軽水型原子力発電所における  
「アクシデントマネジメント整備後確率論的安全評価」  
に関する評価報告書

平成16年10月

原子力安全・保安院

添付 3-1 BWR4 型炉における炉心損傷頻度の比較

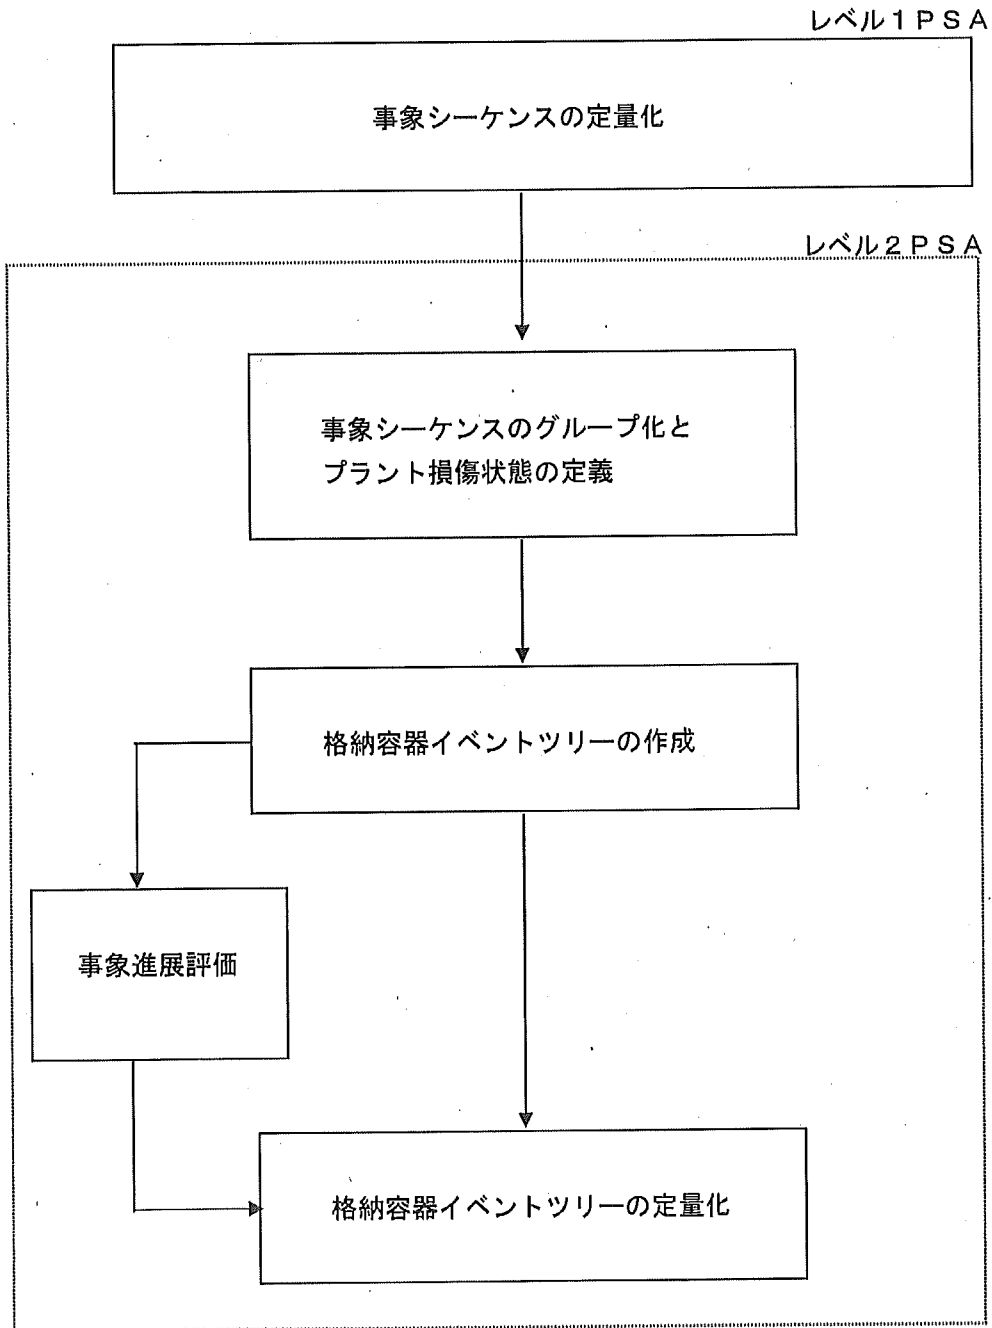
BWR4 型炉（福島第一 3, 4, 5 号炉、浜岡 1, 2 号炉、島根 1 号炉）の炉心損傷頻度を BWR4 型代表炉（福島第一 2 号炉）と比較した結果を添付 3-1 に示す。本結果から、福島第一 5 号炉の結果に有意な差があると考えられる。

添付 3-2 福島第一5号炉のシステムの特徴

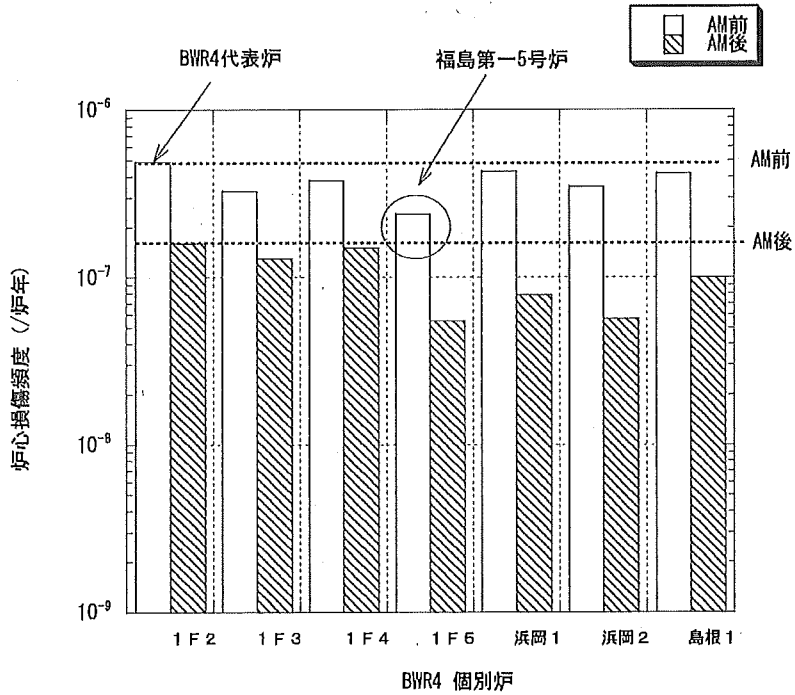
福島第一 5 号炉においては、添付 3-2 に示すように低圧系注入弁の炉圧低下開許可信号の構成機器が代表炉と比較して少ないため、機器の故障率が低い。

添付 3-5 柏崎刈羽 2 号炉と BWR5 代表炉との補機冷却系の相違点

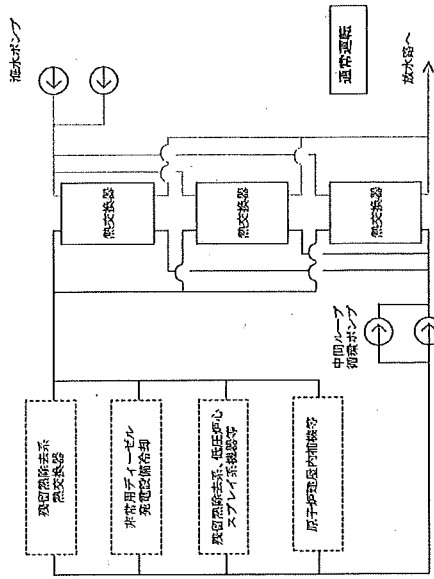
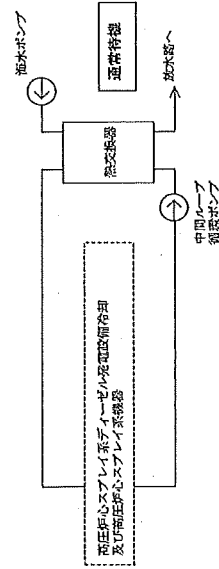
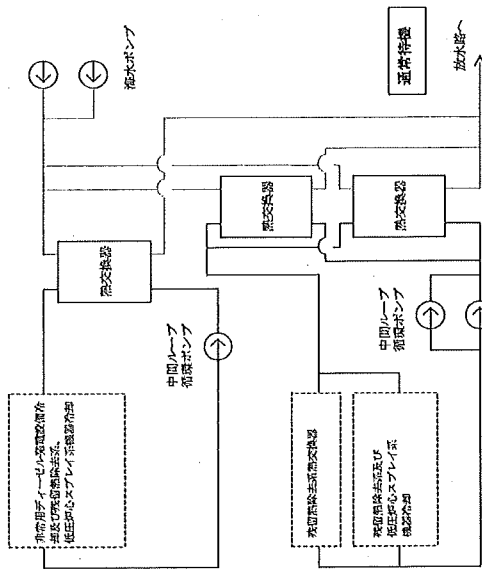
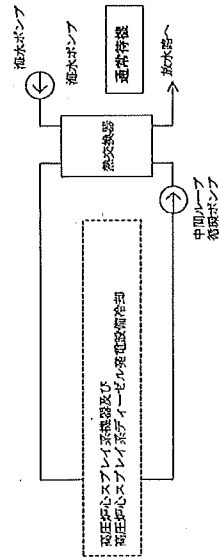
BWR5 型代表炉と柏崎刈羽 2 号炉で相違が生じた主要な要因は、柏崎刈羽 2 号炉の ECCS サポート系の中間ループは冗長化されているため、ECCS 系の非信頼度が相対的に小さく、崩壊熱除去失敗 (TW) シーケンス及び LOCA 時の注水失敗 (LOCA) シーケンスにおける炉心損傷頻度が低くなっているためである。

ECCS 系のサポート系について、BWR5 型代表炉と柏崎刈羽 2 号炉とを比較すると、添付 3-5 に示すように補機冷却系の構成及び運用が異なっている。

添付 3-7 浜岡 3 号炉と BWR5 代表炉との補機冷却系の相違点

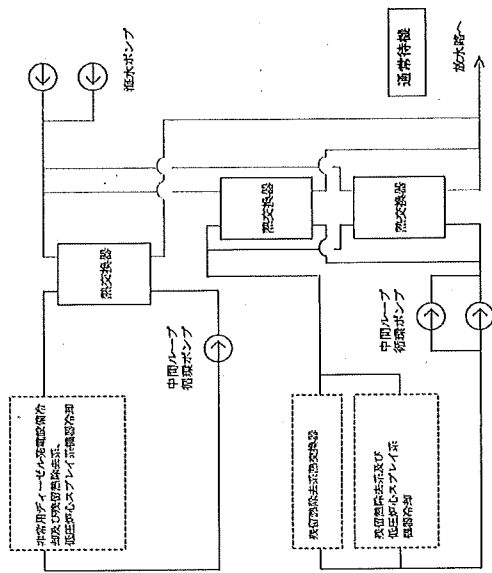
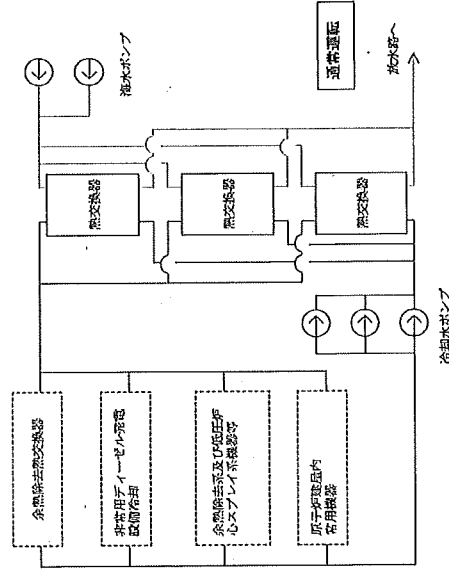
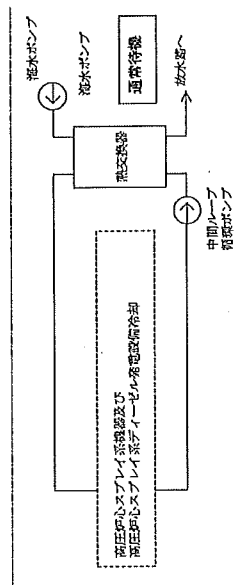
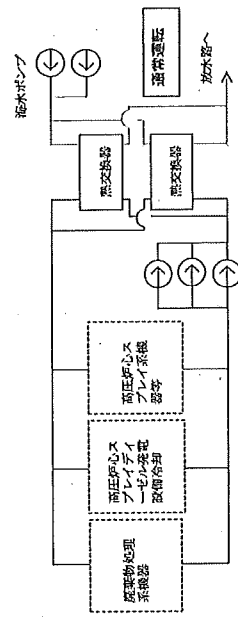
BWR5 型代表炉と浜岡 3 号炉で相違が生じた主要な要因は、浜岡 3 号炉においては、補機冷却系は常時運転しており起動失敗等の故障要因を考慮する必要がないため、炉心損傷頻度が低くなっているためである。

付 3-7 に示すように補機冷却系の構成及び運用が異なっている。

添付 4-1 ドライ型 2 ループ炉における炉心損傷頻度の比較

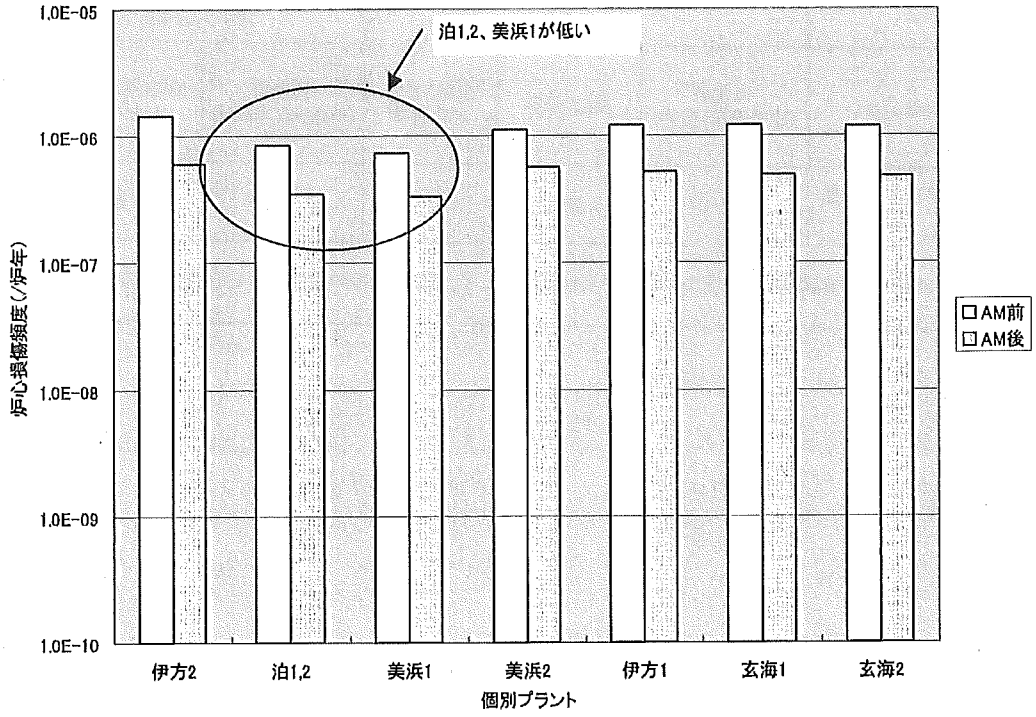
ドライ型2ループ炉（泊1,2号炉、美浜1,2号炉、伊方1号炉、玄海1,2号炉）における炉心損傷頻度をドライ型2ループ代表炉（伊方2号炉）と比較した結果を添付4-1に示す。本結果から泊1,2号炉及び美浜1号炉の結果に有意な差があると考えられる。

添付 4-3(1) 代替再循環 (概念図) (代表炉: 伊方 2 号炉)

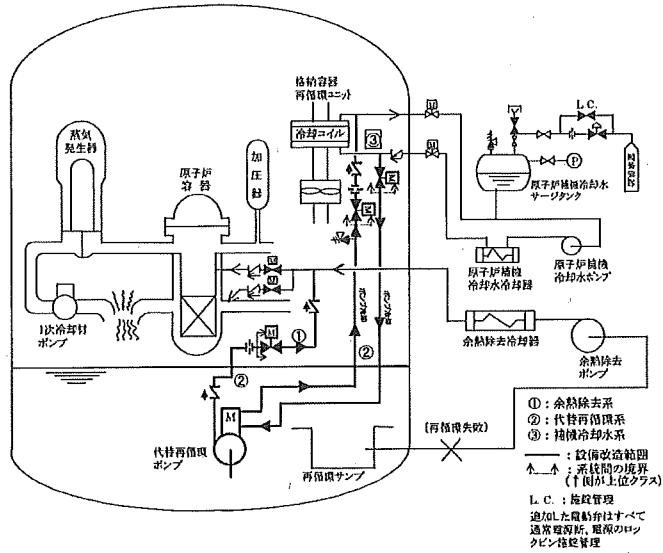
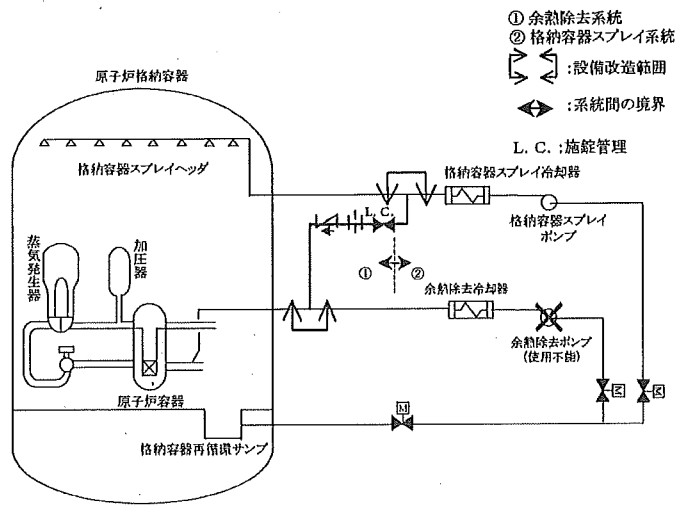
なお、代替再循環のAM策に関して、添付4-3に示すように代表炉が原子炉格納容器内に代替再循環ポンプを設置する方式であるのに対して、泊1,2号炉は余熱除去冷却器の出口配管と原子炉格納容器スプレイ冷却器の出口配管の間にタイラインを設置する方式を採用している。原子力安全基盤機構において、代表炉のデータを用いて代替再循環方式に係るモデルを変更して定量評価を行った結果、添付4-4に示すように泊1,2号炉のタイライン方式は、代表炉の代替再循環ポンプ方式と同程度の有効性があることを確認した。

添付 4-5 再循環サンブ隔離弁の構成概略図

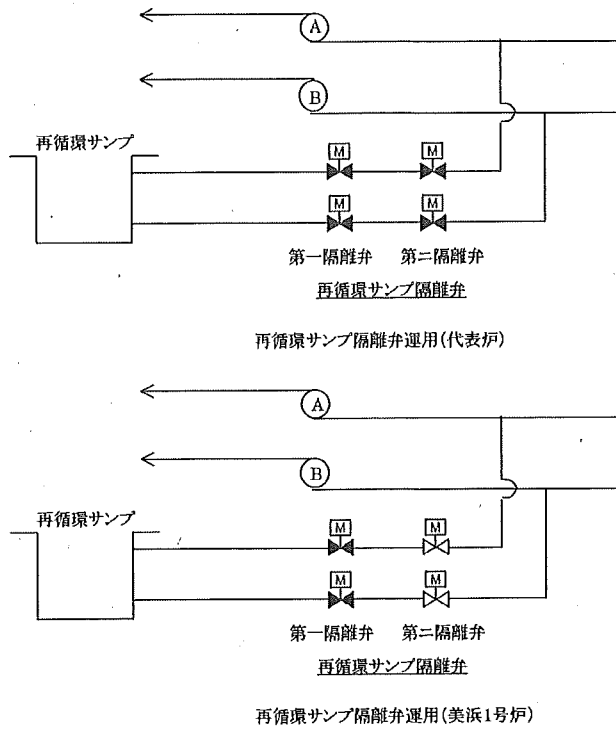
再循環サンプの隔離弁の構成に関して、添付4-5に示すように、A系及びB系とも第一隔離弁と第二隔離弁の直列構成となっているが、代表炉が両弁とも閉運用であるのに対して、美浜1号炉は、第二隔離弁を常時開運用としており再循環操作に係る信頼性が高くなっている。このため「ECCS再循環機能喪失」の炉心損傷頻度が低い。

添付 4-7 ドライ型 3 ループ炉における炉心損傷頻度の比較

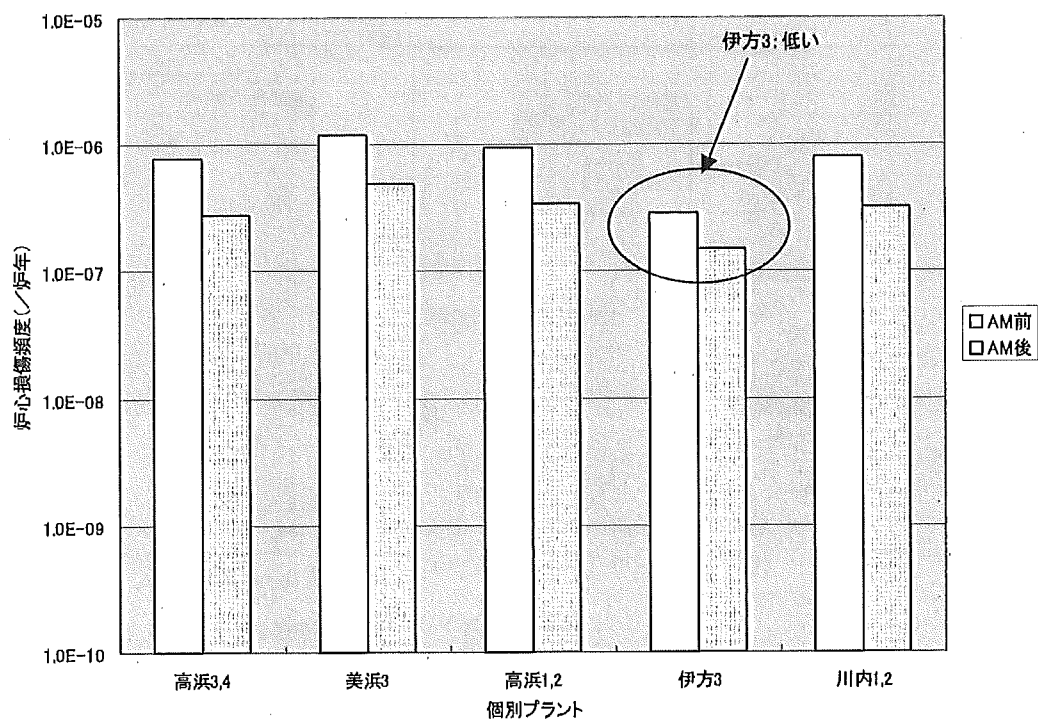
ドライ型3ループ炉（美浜3号炉、高浜1,2号炉、伊方3号炉、川内1,2号炉）の炉心損傷頻度をドライ型3ループ代表炉（高浜3,4号炉）と比較した結果を添付4-7に示す。本結果から、伊方3号炉の結果に有意な差があると考えられる。

添付 4-8 ブースティング概念図

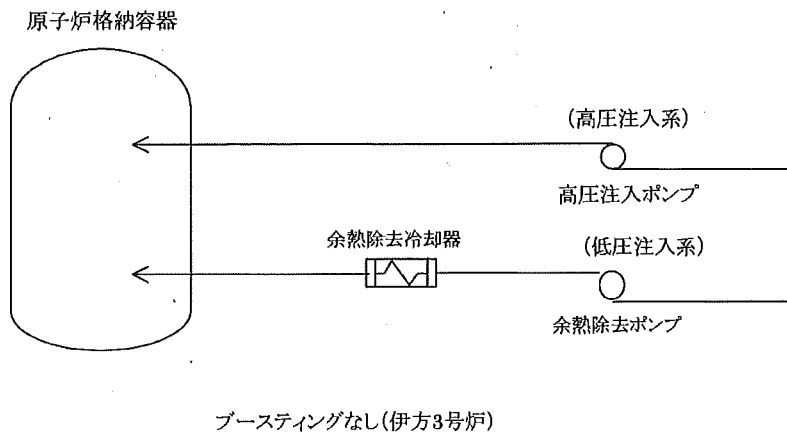
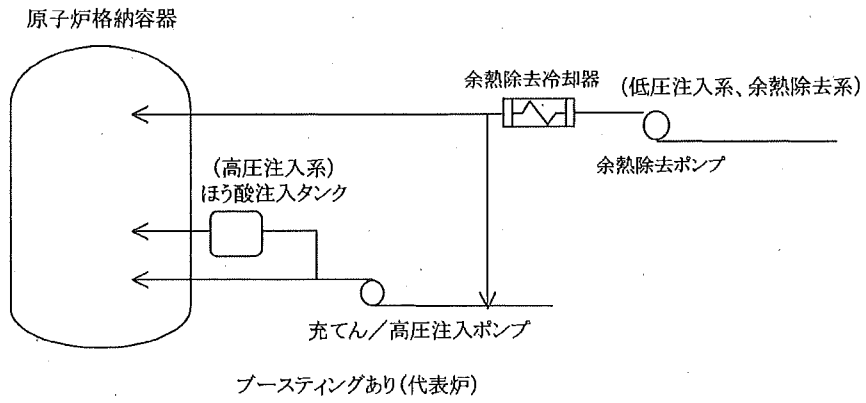
添付4-8に示すように、代表炉は再循環運転時に高圧注入ポンプを運転する際に低圧注入系によるブースティングが必要であるのに対し、伊方3号炉は当該ブースティングが不要であるため非信頼度が低く、このため「ECCS再循環機能喪失」の炉心損傷頻度が低い。

添付 4-10 ドライ型 4 ループ炉における炉心損傷頻度の比較

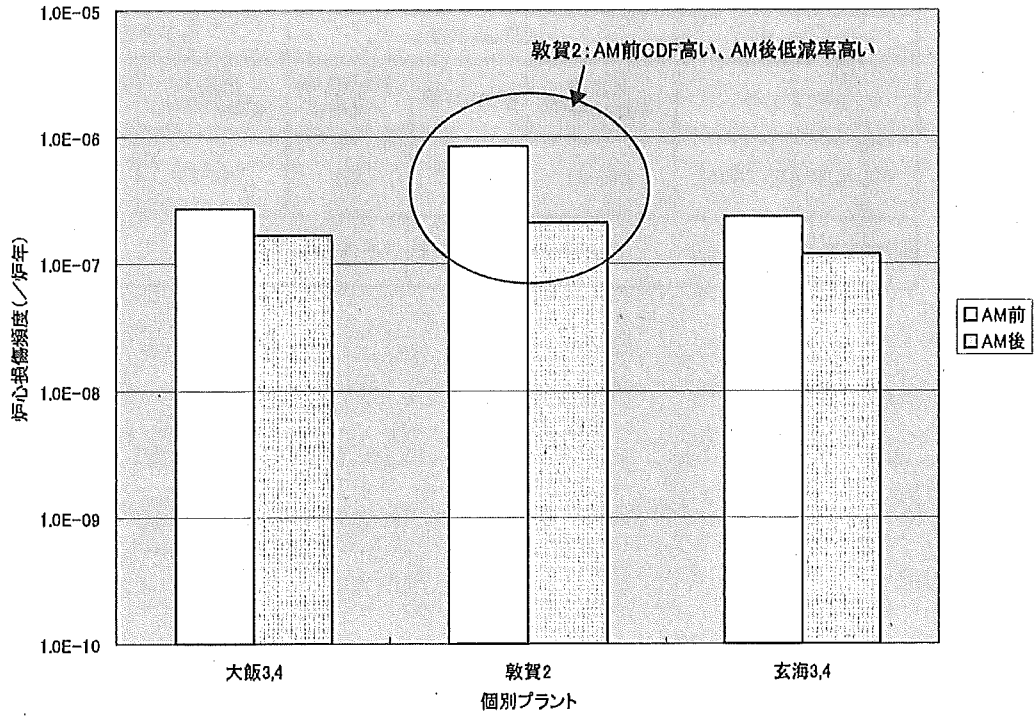
ドライ型 4 ループ炉（敦賀 2 号炉、玄海 3, 4 号炉）の炉心損傷頻度をドライ型 4 ループ代表炉（大飯 3, 4 号炉）と比較した結果を添付 4-10 に示す。本結果から、敦賀 2 号炉の結果に有意な差があると考えられる。

添付 4-11 ブースティング概念図

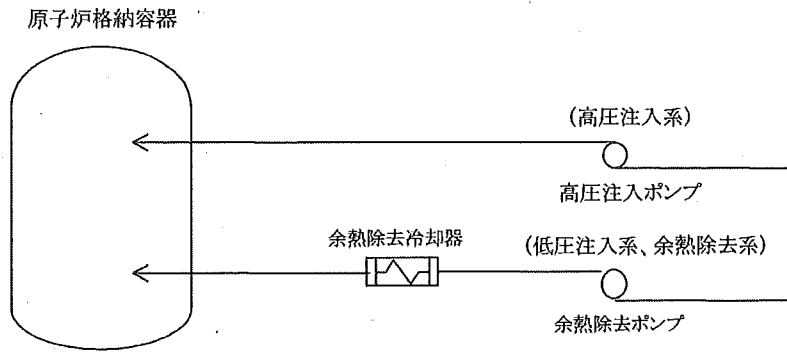
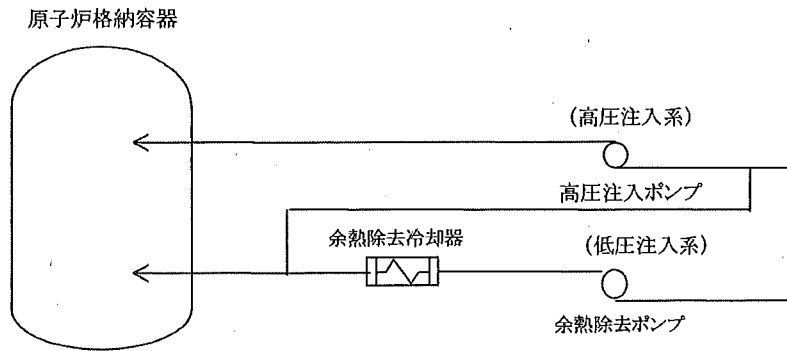
添付 4-11 に示すように、代表炉が再循環運転時に高圧注入ポンプを運転する際に低圧系によるブースティングは不要であるのに対し、敦賀 2 号炉は当該ブースティングが必要であるため非信頼度が高い。このため「ECCS 再循環機能喪失」の炉心損傷頻度が高い。また、添付 4-12 に示す余熱除去系—格納容器スプレイ系間のタイライン設置による代替再循環について、敦賀 2 号炉は代表炉と異なり、両トレンともに整備しており、再循環機能及び格納容器冷却機能に対する冗長性が高く、このため、AM 策による効果で「ECCS 再循環機能喪失」の炉心損傷頻度が大きく低下している。
